Procès-verbal de contrôle d'une installation électrique en BT et TBT

NON CONFORME

Rue Mandsteenweg
 Numéro 18
 Boîte
 Code postal 1785
 Commune MERCHTEM
 Pays Belgique

Visite de contrôle d'une installation domestique selon(AR 08/09/2019) - RGIE Livre 1 - 6.5. et 4.2.4.3.

Image du tableau de repartition et de manœuvre:

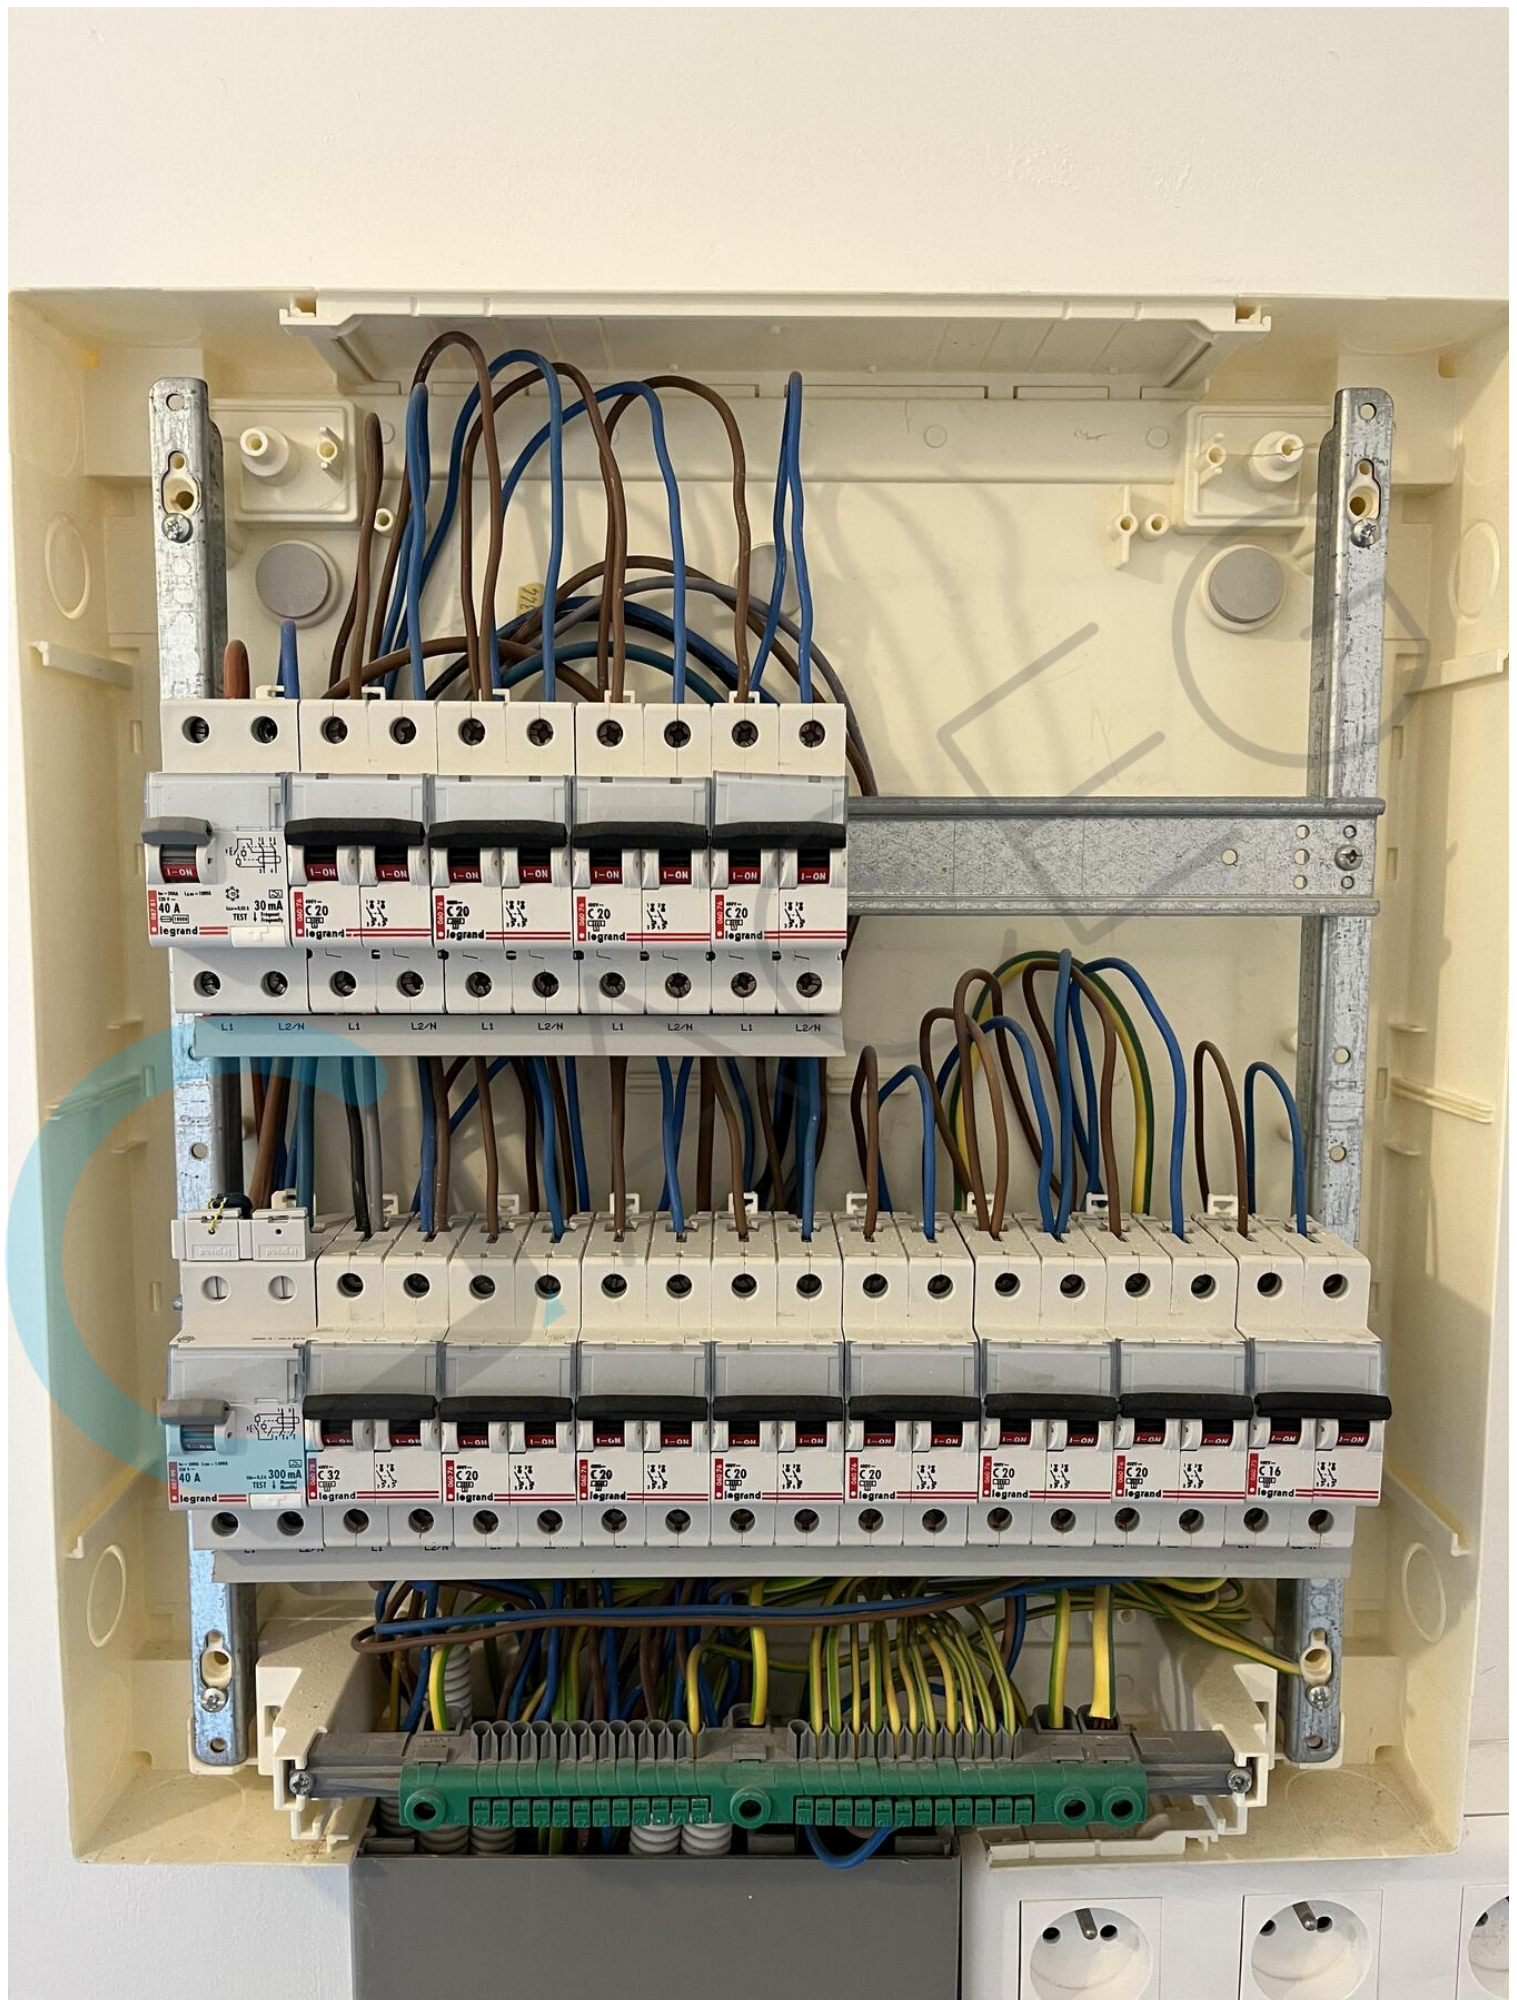
- I1.01 Le schéma unifilaire de l'installation n'est pas présent. (Livre 1 Section 2.12 - 2.13 et 3.1.2)
- I1.04 Plan de position de l'installation n'est pas présent ne correspond pas à la réalité. (Livre 1 Section 2.12 - 2.13 et 3.1.2)

- I4.01 Connexion(s) équipotentielle(s) principale(s) non réalisée(s). (Livre 1 Sous-sections 5.4.4.1 et 5.1.6.2)
- I5.14 La tension nominale de service n'est pas indiqué clairement sur le tableau (Livre 1 Sous-section 3.1.3.3.)
